**RÉVISION 003 À UNE INVITATION À SOUMISSIONNER**

<b>Titre :</b> Réfection du déservoir 2, Lieu historique national Canal de Lachine	
<b>N° de l'invitation :</b> 5P201-20-0086/A	<b>Date :</b> 24 décembre 2020
<b>N° de modification :</b> 003	
<b>N° de référence du client :</b> 1452	
<b>N° de référence de SEAG :</b> PW-20-00930900

### Modification 003

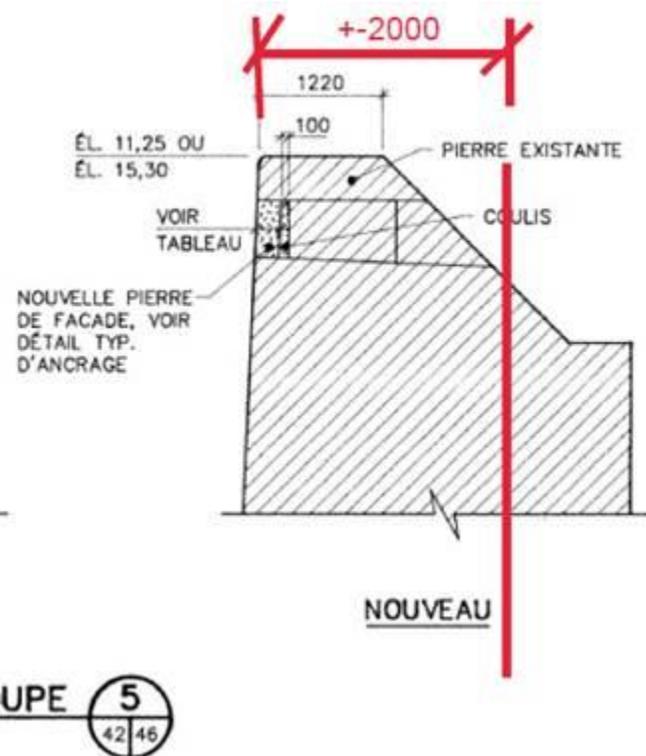
Q2 : Information sur la structure du quai (*mur derrière lequel se font les injections*)

R2 : Les dessins existants disponibles n'indiquent pas clairement l'épaisseur des murs et du monolithe du canal. Le contour montré sur le plan C5 montre seulement le dessus du mur visible en surface. À titre indicatif, voici une coupe tirée du dessin de référence GC-920-02-200-46-06.
